**Avis délibéré de la mission régionale
d'autorité environnementale
Hauts-de-France
sur le projet de parc éolien « Le Ployron » sur la commune de
Le Ployron (60)
Étude d'impact du 28 mars 2025**

n°MRAe
007190/GUNENV

AVIS DÉLIBÉRÉ n° 007190/GUNENV adopté lors de la séance du 9 décembre 2025 par
la mission régionale d'autorité environnementale Hauts-de-France

Carte d'implantation des parcs éoliens autour du projet (Pièce 7 étude d'impact page 20)

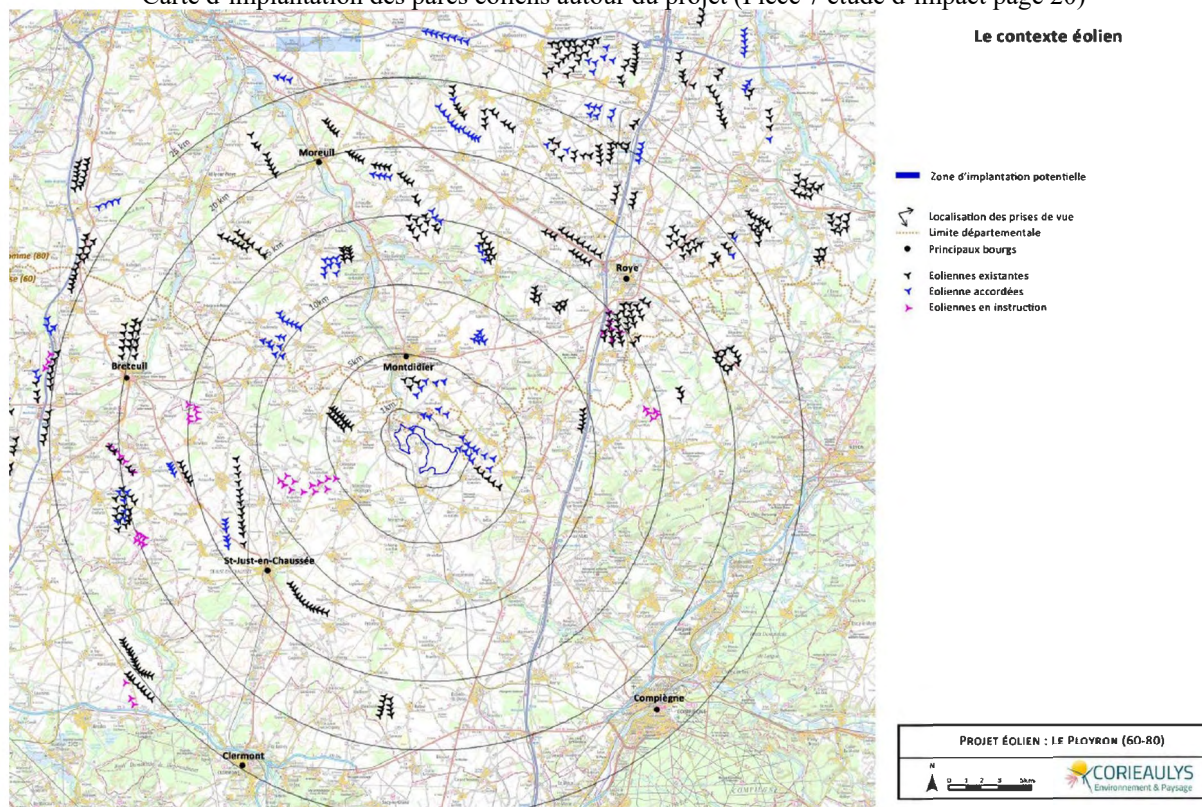
Le projet est localisé dans un contexte éolien très marqué et la carte ci-après fait apparaître de très nombreuses éoliennes.

Le dossier ne précise pas suffisamment le contexte éolien dans lequel le projet vient s'insérer.

L'inventaire des parcs éoliens existants, autorisés et en instruction n'est pas présenté.

De plus, d'autres parcs sont en cours d'instruction et pourront s'ajouter au contexte éolien actuel. Certains parcs ont également fait l'objet de refus, c'est par exemple le cas :

- du parc « le Balinot » localisé sur les communes de Le Frestoy-Vaux à 800 mètres du projet refusé pour trois éoliennes pour les motifs de proximité avec l'abbaye Saint-Martin-aux-Bois ;
- du parc « La Petite Sole » localisé sur les communes de Godenvillers et de Tricot à 1,5 kilomètres du projet refusé pour les motifs d'impact sur le patrimoine (églises inscrites de Tricot, Saint-Martin et Sainte-Madeleine à Maignelay-Montigny, abbaye Saint-Martin-aux-Bois) et les Busards ;
- du parc « Les Moulins du Monchel » localisé sur la commune d'Ayencourt à 4,6 kilomètres du projet, refusé pour les motifs d'impact de surplomb sur les vallées des Trois Doms et du Monchel, sur le patrimoine (églises Saint-Sépulcre à Montdidier et Saint-Martin et Sainte-Madeleine à Maignelay-Montigny) et de saturation du paysage pour les communes de Montdidier et avoisinantes.

L'autorité environnementale recommande d'inventorier les parcs éoliens présents dans un rayon de 20 kilomètres autour du projet en précisant les exploitants et leurs caractéristiques (nombre d'éoliennes, hauteurs des mâts, etc).
